Determinazione dirigenziale	n. DET-AMB-2022-3246 del 27/06/2022
Oggetto	Modifica non sostanziale con aggiornamento del provvedimento di AUA, adottato ai sensi del D.P.R. 59/2013 da ARPAE - SAC di Bologna con Determinazione dirigenziale n. DET-AMB-2018-6250 del 28/11/2018 (rilasciato dal SUAP del Comune di San Giovanni in Persiceto con provvedimento Prot. n. 627 del 08/01/2019 e con scadenza di validità in data 08/01/2034) per l'impianto destinato ad attività di centro di raccolta di rifiuti differenziati e sito in Comune di San Giovanni in Persiceto (BO), Via Nuova 38/C, Loc. San Matteo della Decima, intestato alla società Geovest S.r.l.
Proposta	n. PDET-AMB-2022-3425 del 27/06/2022
Struttura adottante	Servizio Autorizzazioni e Concessioni di Bologna
Dirigente adottante	PATRIZIA VITALI

Oggetto: D.P.R. 59/2013. Comunicazione di modifica non sostanziale di AUTORIZZAZIONE UNICA AMBIENTALE per l'impianto della società Geovest S.r.l., sito in Comune di San Giovanni in Persiceto (BO), Via Nuova n. 38 loc. San Matteo della Decima.
Pratica SINADOC n. 17637/2022

fig. 1

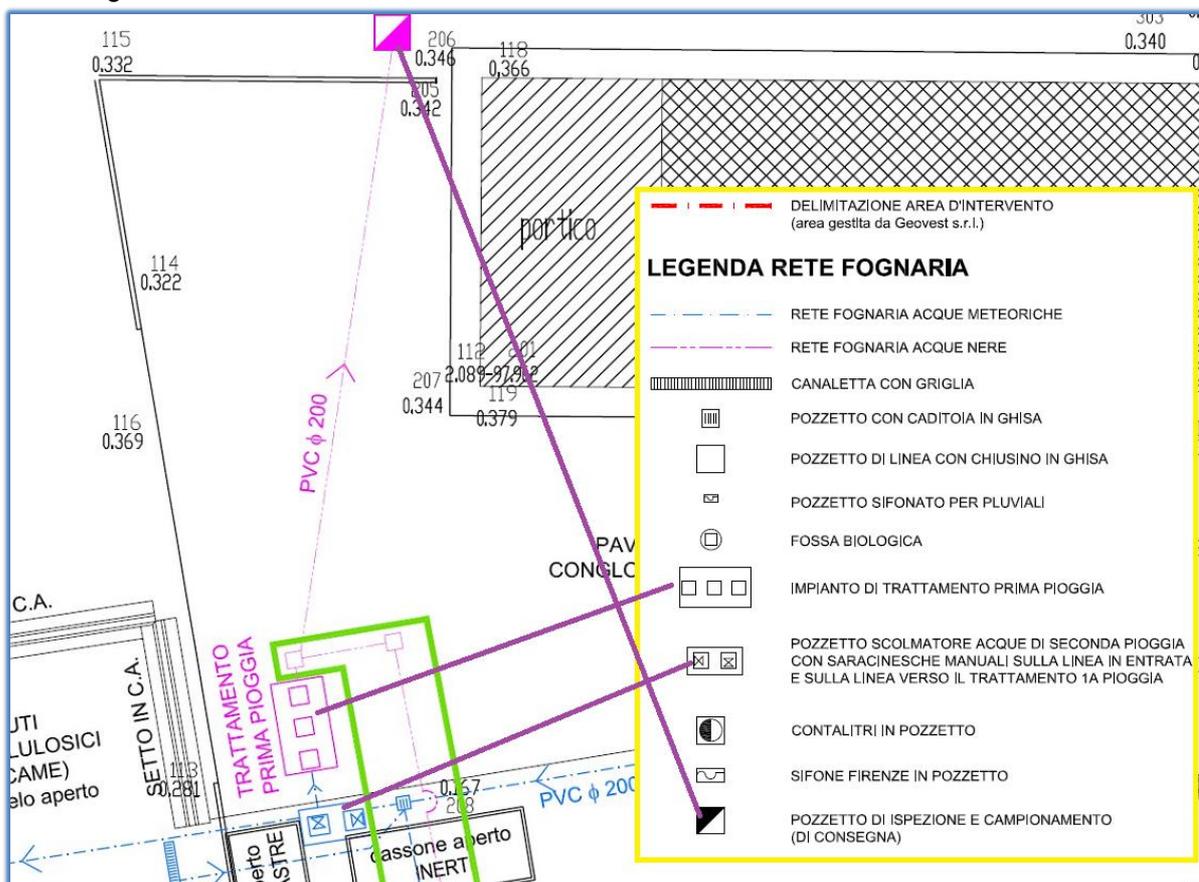
1. considerato che si tratta di presidi di sicurezza non tanto per la pubblica fognatura ma per la tutela del sito produttivo da eventuali ritorni idrici, rimandare l'installazione delle

- apparecchiature richieste (valvola di non ritorno, sifone Firenze, ecc.) e mantenere le opere di allacciamento alla pubblica fognatura preesistenti:
2. considerato che la situazione precedentemente autorizzata ed ancora esistente non ha evidenziato particolari difficoltà nelle azioni di controllo, mantenere le opere di allacciamento ed il pozzetto di ispezione e prelievo preesistenti;
 3. stimare la quantità di acque reflue scaricate utilizzando i dati pluviometrici medi della zona in oggetto desunti da riepiloghi metereologici della stazione ARPAE più vicina

Punto 2.

Il pozzetto di campionamento è correttamente indicato nella cartografia trasmessa. Con riferimento al contenuto della proposta circa "la situazione precedentemente autorizzata ed ancora esistente non ha evidenziato particolari difficoltà nelle azioni di controllo, mantenere le opere di allacciamento ed il pozzetto di ispezione e prelievo preesistenti" si accoglie la proposta formulata per una verifica complessiva della conformità dei pozzetti di campionamento in occasione di una prossima modifica sostanziale dell'atto autorizzativo, fermo restando la corretta identificazione dello stesso.

È accolto quanto proposto nella comunicazione della ditta GEOVEST srl di una verifica complessiva della conformità delle opere di allacciamento in occasione di una prossima modifica sostanziale dell'atto autorizzativo.

- tubazioni di collegamento al terminale di recapito;
 - innesto di tali tubazioni;
 - sifone tipo Firenze;
 - valvola di non ritorno / intercettazione;
- la verifica di conformità delle opere sopra descritte verrà realizzata in occasione di una prossima modifica sostanziale dell'atto autorizzativo.

- garantire, in qualsiasi momento, le condizioni di accesso ed apertura da parte del personale addetto al controllo;
- la verifica di conformità del/i pozzetto/i di campionamento e controllo verrà realizzata in occasione di una prossima modifica sostanziale dell'atto autorizzativo;
